Gehäuseänderung S2L-SMT

1. Technische Änderung

Änderung der Gehäusekontur der S2L-SMT Flansch-Varianten.

S2L-SMT Gehäuse Alt

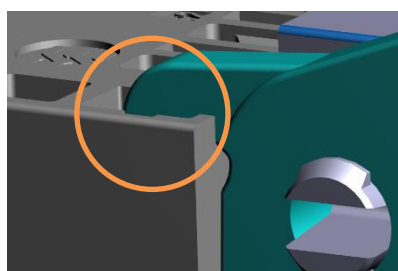
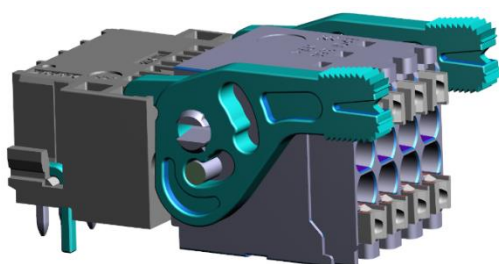
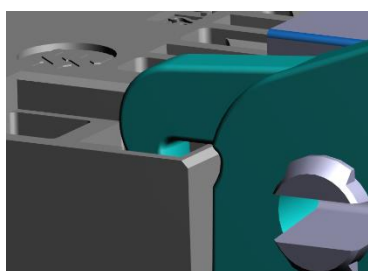
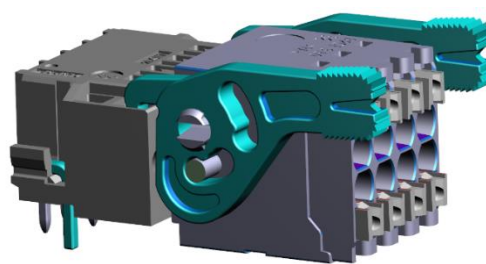
Durch die Änderung am Gehäuse können künftig auch die B2L und B2CF mit Löseriegel auf die Flansch-Varianten gesteckt werden. Dies war vorher nicht möglich, da der Löseriegel mit dem Gehäuse der S2L-SMT kollidierte.

Bestehende elektrische Eigenschaften gemäß Datenblatt bleiben bestehen.

Das geänderte Gehäuse wird ab 1.9.2020 in die Fertigung einfließen.
Es wird keine Lagerbereinigung stattfinden.
